# Enquête publique de mars 2024 : Avis du commissaire enquêteur

## Comité de pôle : avis du collectif

## **Concertation projet RATP phase 2 : le courrier du collectif à la présidente de la RATP.**

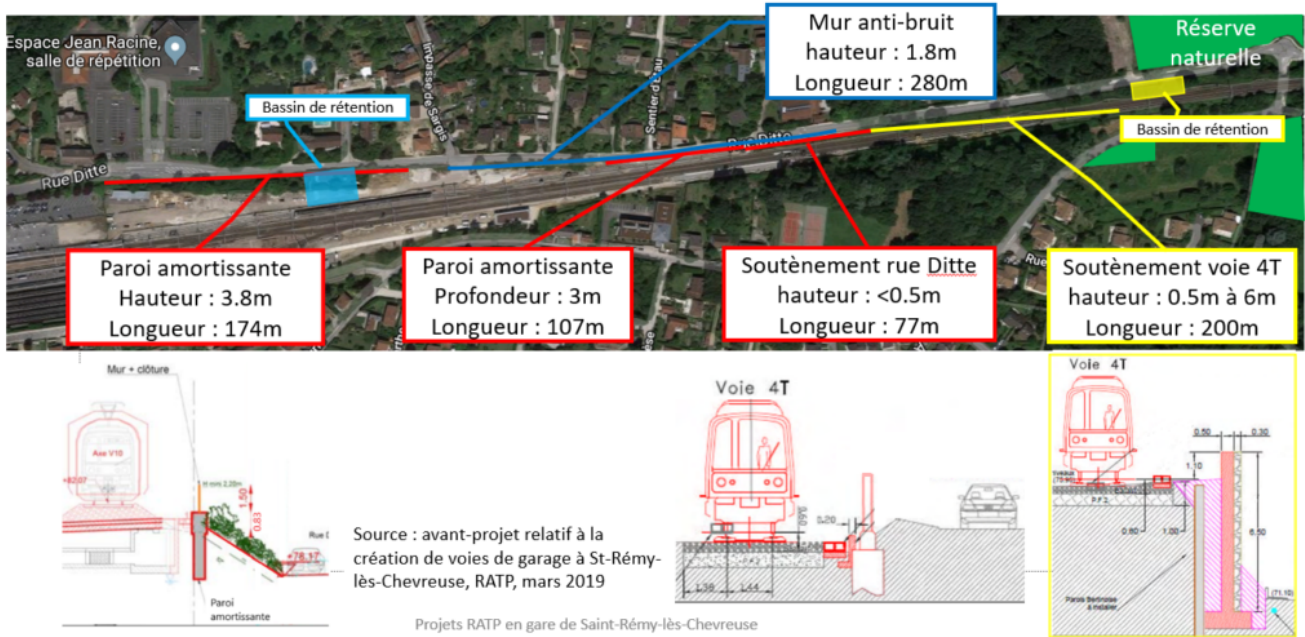
La RATP est contrainte d'abandonner son projet de prolongement de la voie 4T dans la réserve naturelle régionale mais elle maintient la voie 10, toujours sans justification technique.

Cette décision ne peut nous satisfaire. Elle exclut toute possibilité d'extension du parking aérien, solution alternative au projet de parking semi-enterré dont les impacts hydrauliques seraient tout aussi dévastateurs que les murs de soutènement de la voie 4T abandonnée.

La proposition portée par le Collectif Pôle Gare Saint-Rémy reste totalement crédible pour répondre au mieux aux besoins de la RATP et limiter les impacts environnementaux pour notre commune :

- Réaliser uniquement les voies 6 et 8 (en plus de la voie 5T déjà réalisée lors de la phase 1 du projet RATP),
- Utiliser la voie 4 prolongée telle qu'actuellement en voie de retournement ou voie de stockage.

En **jaune** : les suppressions liées à l'abandon de la voie 4T  
 En **bleu** et **rouge** les murs maintenus au projet RATP
